EW 35 エンドブラケット形状変更のお知らせ

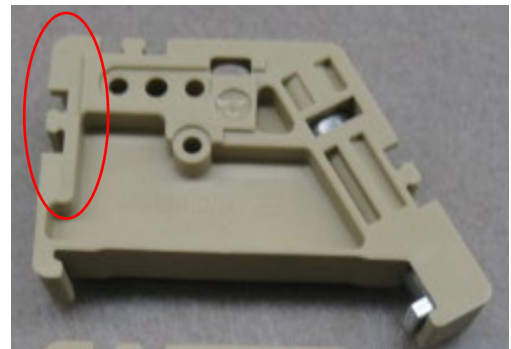
- ・以下図の通りエンドブラケットの垂直面マーカ取り付けエリアの設計変更を行い、DEK マーカ、WS マーカの取り付けが可能な様に形状変更を行います。
- ・また、外形以外のその他の部分についても最適化を行い生産性の向上を図ります。
- ・電氣的/機械的仕様、品番、型式等の変更はありません。
